Sitzung des Ausschusses für Grün, Naturschutz und Sport am 4. Juli 2023

TOP Ö5: Wiederherstellung und Grundsanierung des Parkplatzes des Wildparkgeheges im Klövensteen am Sandmoorweg sowie Verlagerung des vorhandenen Spielplatzes am Sandmoorweg und **Neuanlage als naturnaher Waldspielplatz** innerhalb des Wildgeheges in Hamburg Rissen - Beschlussempfehlung des Amtes

Alternativvorschlag Parkplatz

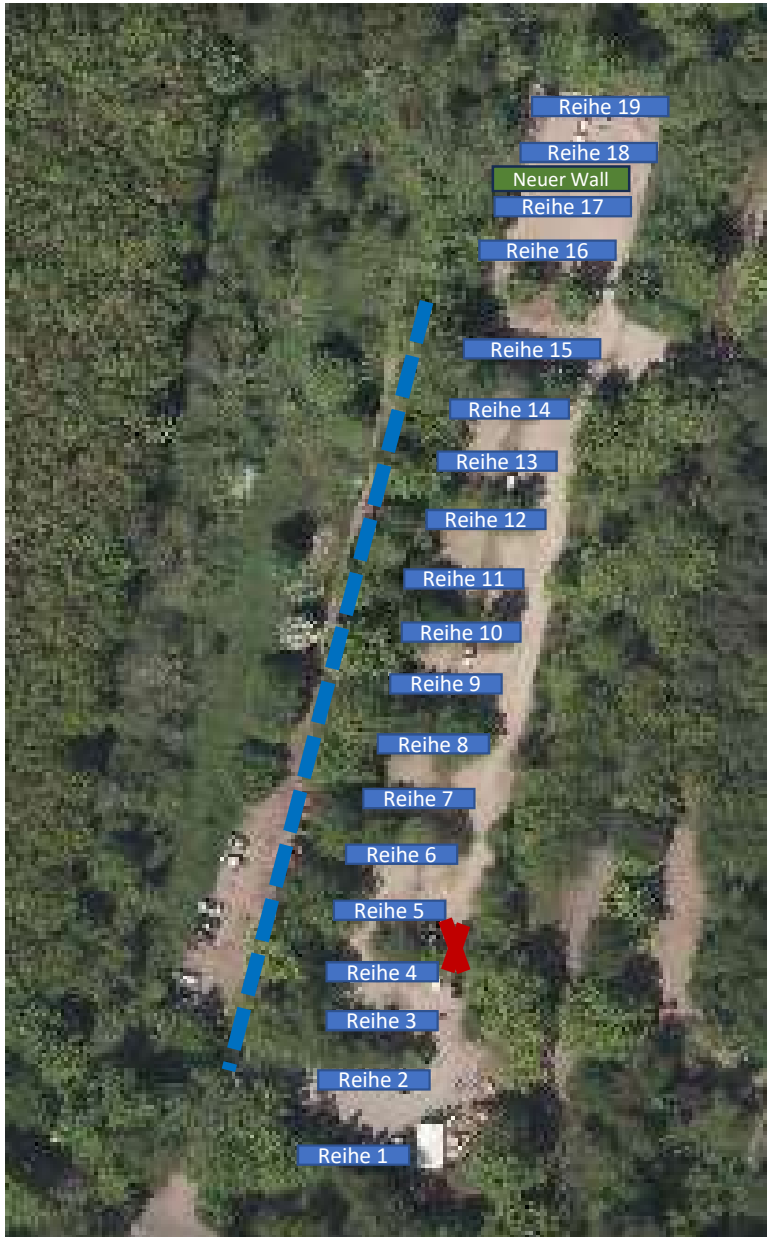
Wir schlagen vor, die vorhandenen **östlichen und nordöstlichen Parkflächen beizubehalten**, die Stellplätze zu optimieren und die Verkehrsführung zu ändern (siehe auch beiliegende Zeichnung). Es würden sich ohne Flächenvergrößerung und Versiegelung **152 Stellplätze** schaffen lassen. Diese Lösung dürfte aufgrund der geringeren Baumaßnahmen darüber hinaus aus kostengünstiger umzusetzen sein.

- Lediglich der südlichste Wall wird durchbrochen (2 Baumfällungen) und nach Osten verlängert (Pflanzungen).
- Im nordöstlichen Bereich wird ein weiterer Wall gesetzt (Pflanzungen), so dass dort 32 Stellplätze entstehen.
- Bei der Waldschänke wird, wie bisher, in 2 Parkreihen geparkt.
- Die Einfahrt erfolgt über den Wespenstieg, rechts in die erste Parkbucht und dann in Richtung Norden.
- Für die Ausfahrt wird auf der westlichen Wallseite ein Streifen befestigt, auf dem die Autos in Richtung Wespenstieg fahren können.
- Der Parkplatz wird beschildert.
- Es werden ca. 100 Fahrradstellplätze, wie im Zukunftskonzept festgelegt, vor dem Eingang des Wildgeheges, auf dem ehemaligen Spielplatz, errichtet.

19 Reihen mit 8 Stellplätzen
= 152 gesamt

Verkehrsführung: blaue Pfeile

Ausfahrt: blau gestrichelte Linie

Fällungen: nur zwei Bäume

Baumpflanzungen: grüne Punkte

Walldurchbrüche nur 1 statt 7
